监 理 通 知 单

工程名称：天津常春汽车技术有限公司 5.5MWp（一期 2WMp）光伏发电项目

编号：GFDZJBM08-TJXM-01

事由：关于施工现场 3#屋面施工垃圾清理事宜；

3#屋面施工垃圾

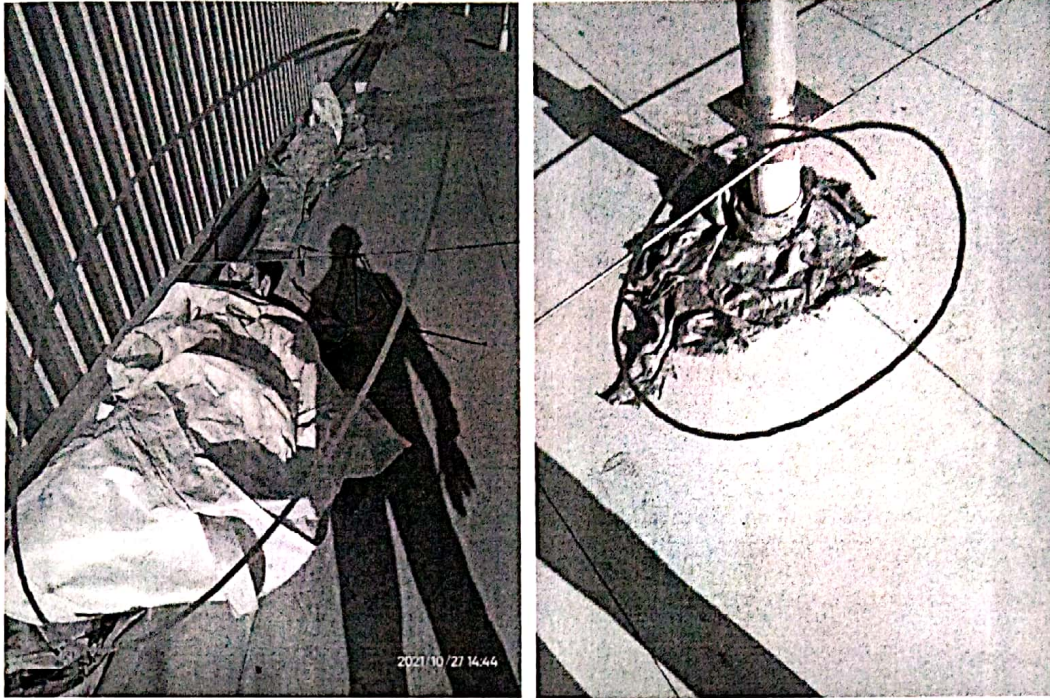
1、监理项目部与业主项目部、施工项目部于 2021 年 10 月 23 日上午在施工现场 3#屋面检查时要求，光伏支架上套筒檩托板包装袋，下班前进行收集、集中保管，严禁从屋面向地面直接抛下，需起重机再往屋面调运材料时，用起重机进行调运下屋面。截止今天（2021 年 10 月 27 日）屋面施工垃圾未收集清理。

2、3#屋面电缆桥架连接件个别安装不符合规范、桥架连接处编织接地线安装松动且安装方式凌乱。

现监理项目部要求你单位两天之内对以上问题进行整改，整改完成后报监理项目部进行复查，否则将对你单位进行考核。
